ENERLOUSADO - RECURSOS ENERGÉTICOS, UNIPESSOAL LDA

AGREGAÇÃO DE CAPACIDADE NA UNIDADE DE PRODUÇÃO DE ENERGIA DA ENERLOUSADO

Estudo de Impacte Ambiental

Aditamento

Figura 43 – Malha de pontos definida para o estudo do ambiente sonoro (adaptado Google Earth, 18-01-2018).

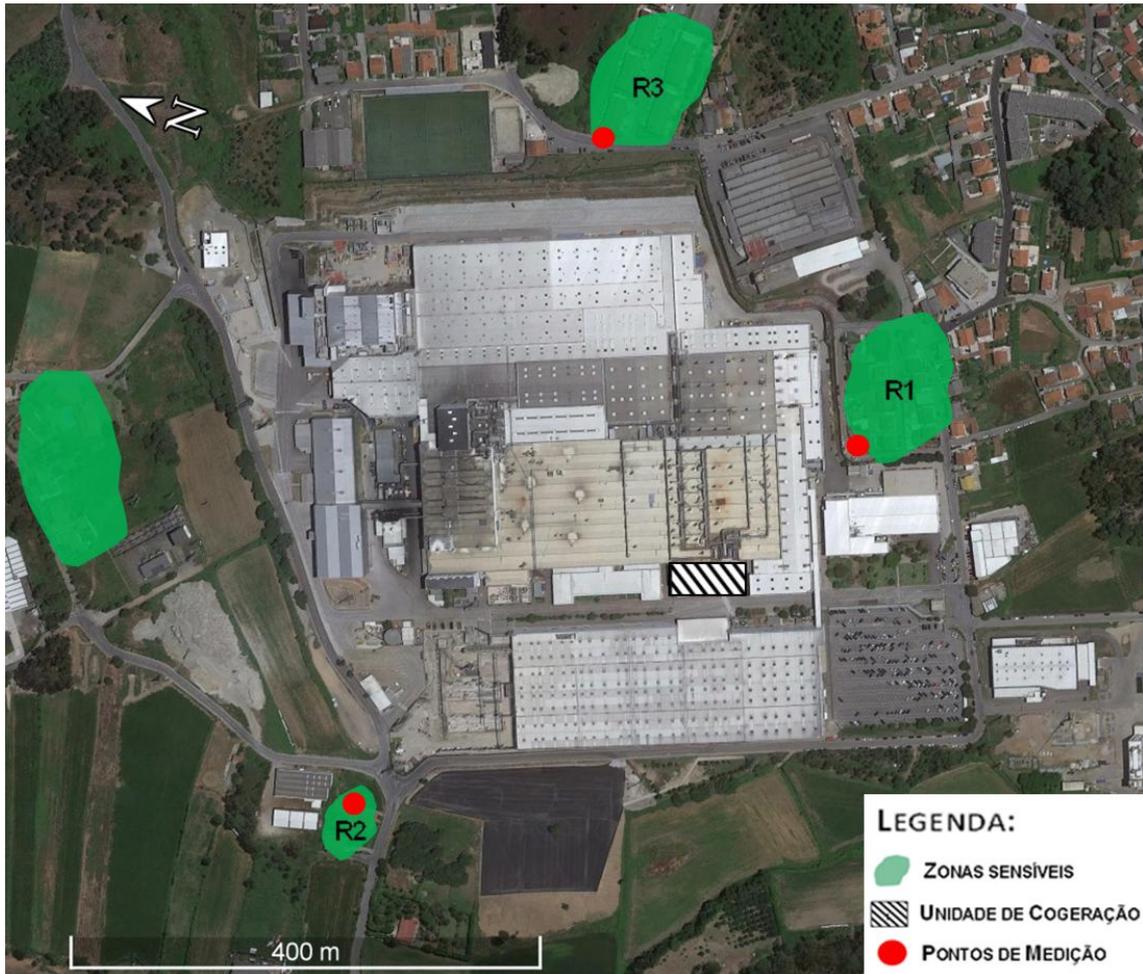
3.3.1. "A figura 43 não tem marcada as instalações da Enerlousado, indicação do Norte e de escala, pelo que deve ser alterada em conformidade;"

A figura que se apresenta abaixo possui indicação do Norte e da escala, conforme solicitado, e substitui a figura 43, apresentada no Relatório Síntese.

Planta de Ordenamento I - Qualificação Funcional e Operativa do Solo

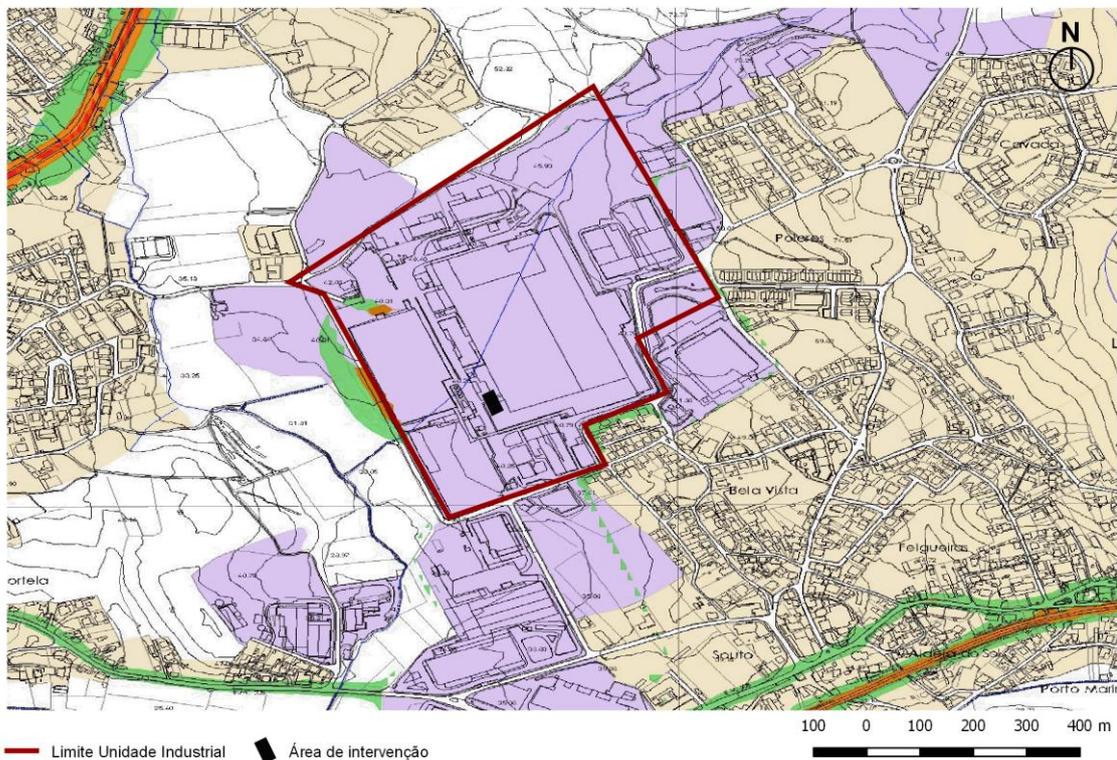
3.4.1. "Revisão da análise de conformidade com o PDM de V. Nova de Famalicão em vigor (Aviso nº 10268/2015, de 8 de setembro) tendo em consideração a cartografia efetivamente publicada, relativa a todos os elementos fundamentais que compõem o plano (ver nº 1 do artigo 3º), identificando-se claramente a implantação da Enerlousado;"

Desta forma, no âmbito da **Carta de Ordenamento I – Qualificação funcional e operativa do solo** a área de intervenção recai sobre uma única Classe de Espaços, **Solo Urbano – Espaço Atividade Económica**, nomeadamente como:

Neste sentido a área de estudo está perfeitamente enquadrada no definido para esta Classe de Espaços de Ordenamento, não pondo em causa o especificado e exposto no regulamento do PDM, estando, portanto, em conformidade com o estabelecido.
